Předmětem posuzování vlivů na životní prostředí podle zákona č. 100/2001 Sb., v platném znění (dále jen „zákon EIA“) je záměr „Pokračování těžby v lomu Mrač“ Č.J. 161777/2025/KUSK, kód záměru STC2730.

Podatel tímto podle § 8 odst. 3 zákona EIA v zákonem stanovené lhůtě 30 dnů, počítané ode dne zveřejnění informace o dokumentaci na úřední desce krajského úřadu, tj. do 9. 1. 2026, podává ke zveřejněné dokumentaci následující vyjádření.

OBR.3a Vizualizace stavu – doprava Varianta I – stávající výjezd z areálu lomu + rozložení dopravy do směru na Podmrači(65%) a směru viadukt (35%)

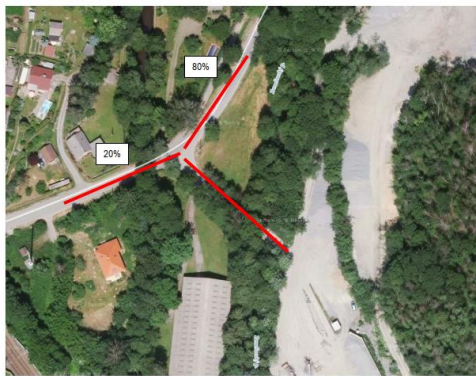
Oproti dokumentaci EIA předložené v roce 2024 došlo ke změnám v rozložení dopravy.

Požaduji vysvětlení navýšení intenzity dopravy přes Mrač o 15%.

OBR.4 Vizualizace budoucího stavu – doprava Varianta II + rozložení dopravy

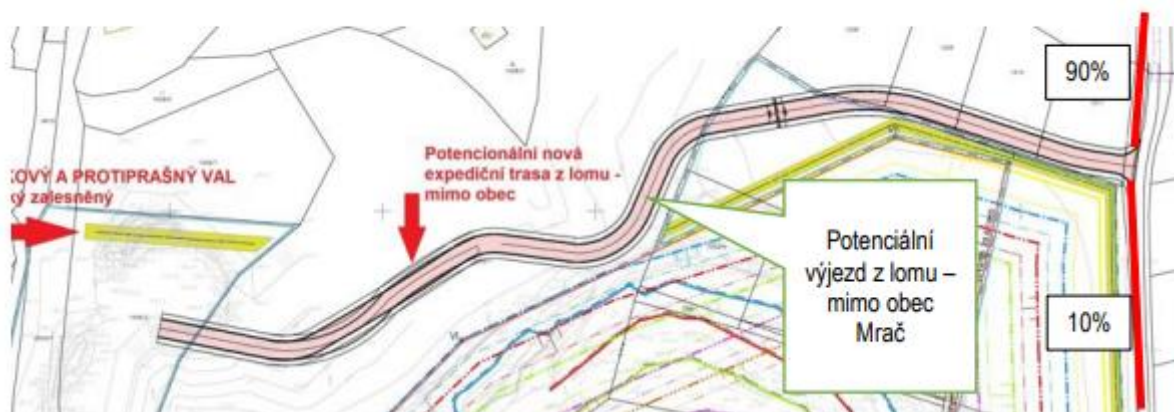
Požadují vysvětlení navýšení intenzity dopravy směrem na Žižňanky o 10%.

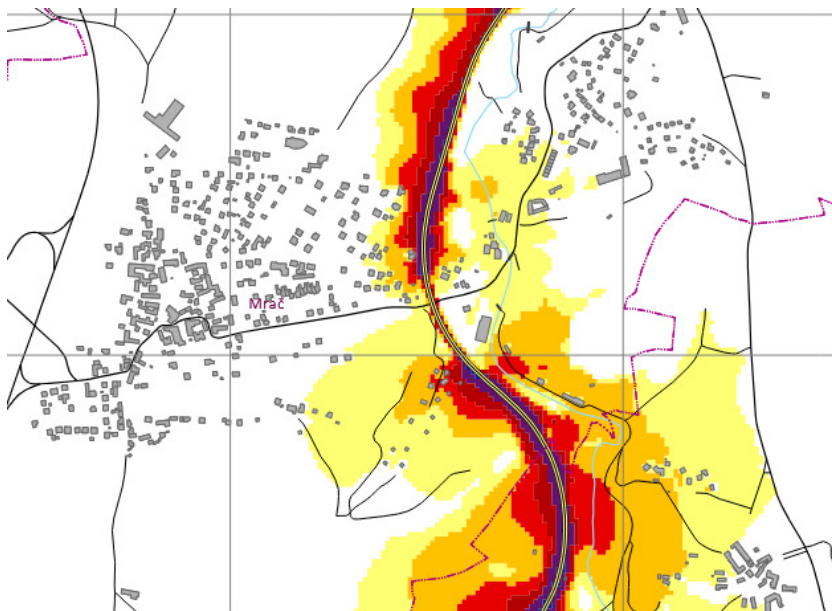
Provést posouzení kumulativních vlivů z hlediska hlukové zátěže v zájmovém území a tyto vlivy vyhodnotit z hlediska vlivů na veřejné zdraví. V dokumentaci je nedostatečně vyhodnocena kumulace vlivů. V dokumentaci nejsou řešeny synergické a kumulativní vlivy související se stávající železniční tratí, která vede ve vzdálenosti cca 120 m od posuzovaného záměru a představuje v zájmovém území významný zdroj hluku, jak dokládají mapy strategického hlukového mapování pro rok 2022 zveřejněné Ministerstvem zdravotnictví. Vypořádání: Železniční trať, silniční doprava a stacionární hlukové zdroje mají každý svůj hlukový limit. Je jistě možné tyto zdroje „formálně“ posčítat, nicméně není možné tento kumulovaný hluk nějak posoudit nebo porovnat s nějakým limitem. Z hlediska ochrany veřejného zdraví se má za to, že požadavky na ochranu veřejného zdraví jsou splněny, pokud jsou splněny jednotlivé hlukové limity pro dané typy hlukových zdrojů.

Požaduji do hlukové studie doplnit výpočet celkového hlukového zatížení od provozu lomu a provozu na trati a následně toto vyhodnotit v rámci vlivů na veřejné zdraví. Jak je patrné ze strategických hlukových map

Záměr samotný odvádí silniční dopravu mimo obytnou zástavbu Mrače, tedy kumulativní vliv této dopravy s dopravou na železnici zde vymizí nebo se výrazně sníží.
